Ministero dell'Ambiente e della Tutela del Territorio e del Mare

Commissione Tecnica di Verifica dell'Impatto Ambientale – VIA e VAS

Parere n. 2634 del 09/02/2018

Progetto	Parere ex. Art. 9 Aeroporto "Marco Polo" di Venezia Tessera, Master Plan 2021. D.M. 9 del 19/1/2016, prescrizione A) 2 già parere CTVA 2381, del 5/5/2017, richiesta revisione parere [VIP 3563]
Proponente	ENAC

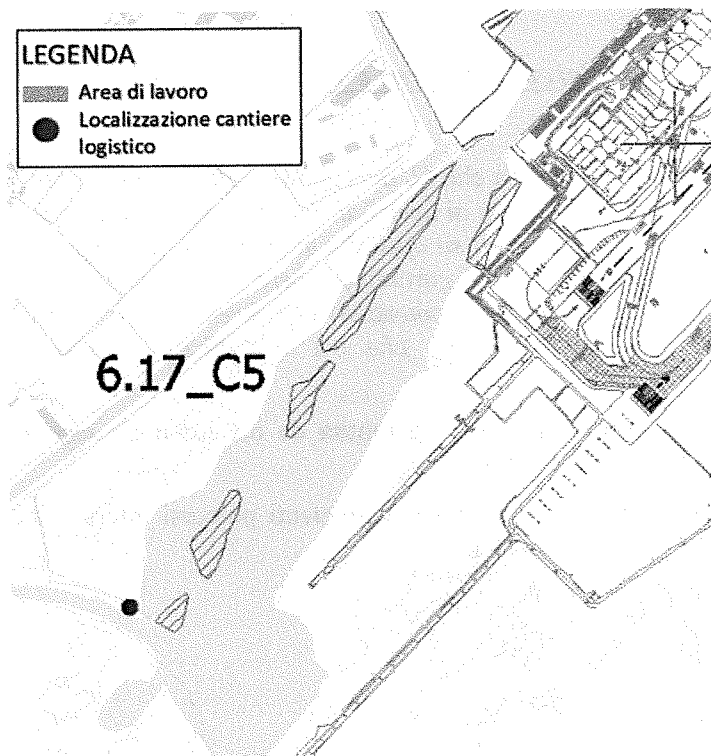
PRESO ATTO che, nello specifico, per l'intervento 6.17_C5 "Mitigazioni e compensazioni ambientali" di riqualifica delle barene nel canale di Tesserà si prevede di localizzare il cantiere logistico (che ospiterà funzioni di deposito di materiale e baracche di cantiere ad uso uffici e servizi) come da figura seguente:

VALUTATA sufficientemente chiara la localizzazione degli interventi

Depositi temporanei

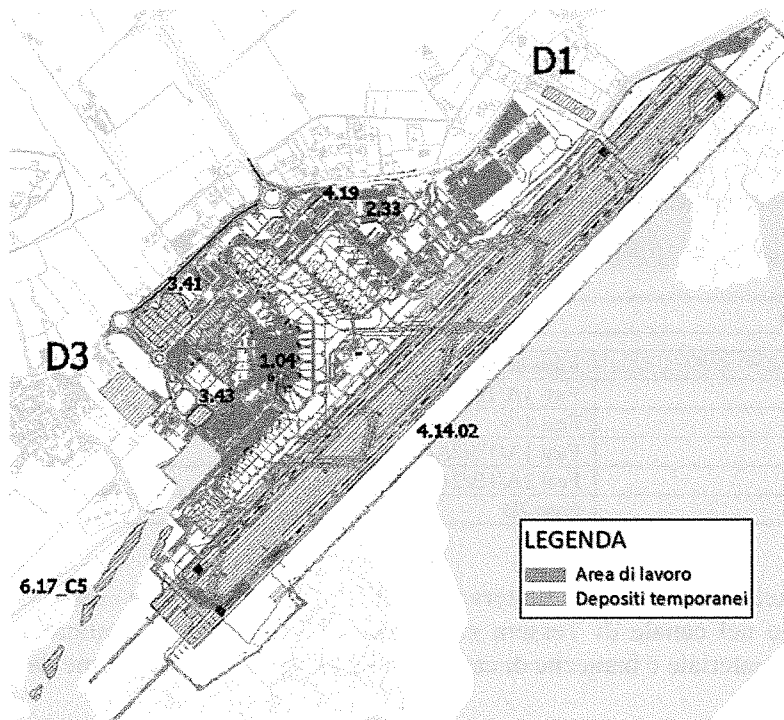
PRESO ATTO che per gli interventi di Fase 1 il Proponente ha individuato le seguenti due aree di deposito temporaneo D1 e D3 e **PRESO ATTO** che l'area D3 non risulterà immediatamente disponibile;

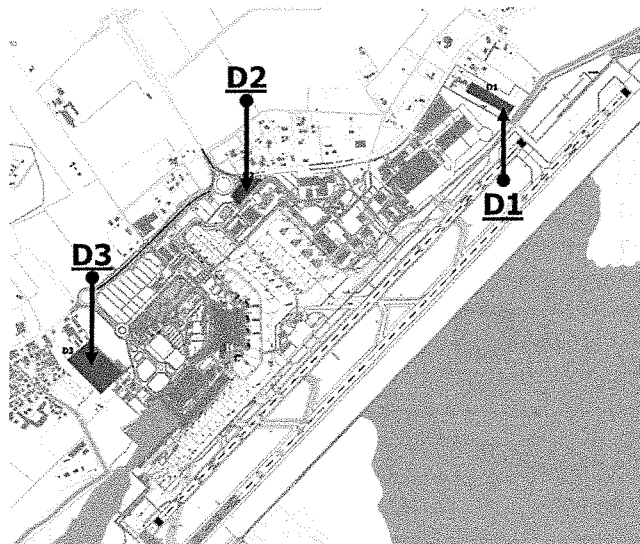
CONSIDERATO che i quantitativi di riutilizzo di Fase 1 (328.919 m³) sono quelli che verranno impiegati immediatamente in Fase 1, mentre il residuo di 245.961 m³ (cioè la differenza tra il totale scavato in Fase 1 di 574.880 m³ e il riutilizzo immediato di 328.919 m³) sarà accumulato nei siti di deposito D1 e D3 ed utilizzato nelle fasi successive dei lavori;

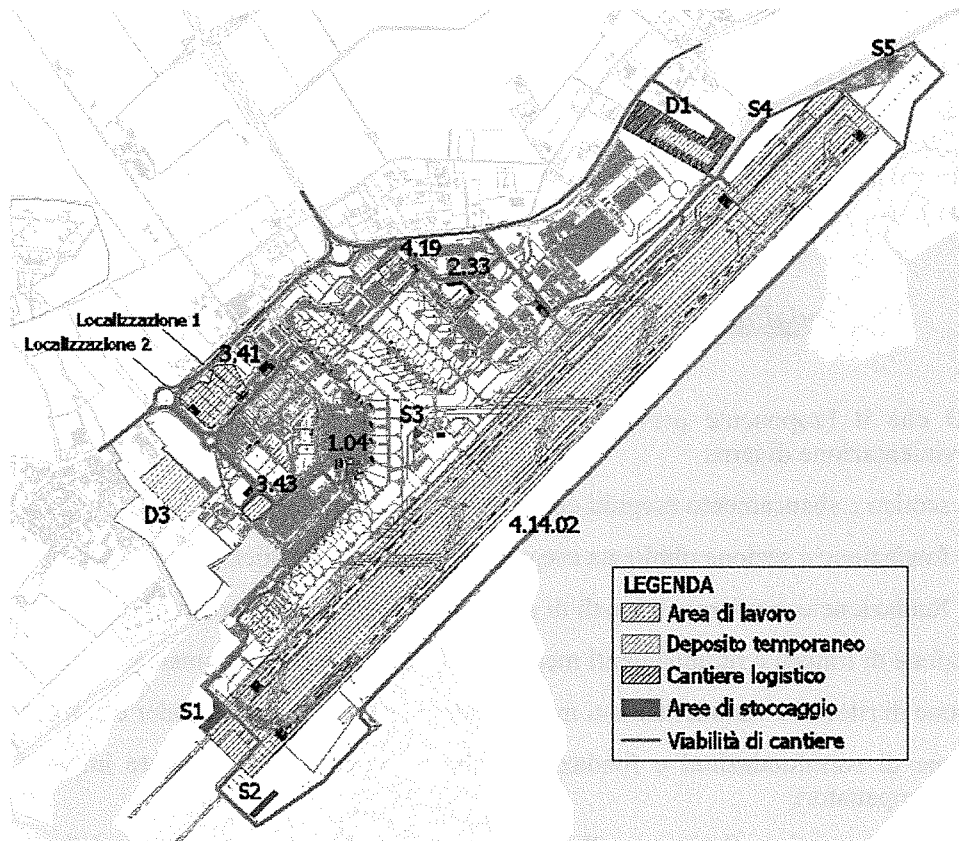
PRESO ATTO che, ai fini del controllo della qualità dell'aria (concentrazioni di inquinanti e distribuzione granulometrica delle polveri) il Proponente prevede di utilizzare campionatori di tipo "Real Time" e **CONSIDERATO** che lo stesso Proponente prevede che in caso di valori non coerenti con i limiti normativi le attività saranno interrotte, attendendo condizioni meteorologiche più favorevoli (caso ad esempio di forte vento);

VALUTATA corretta questa impostazione.
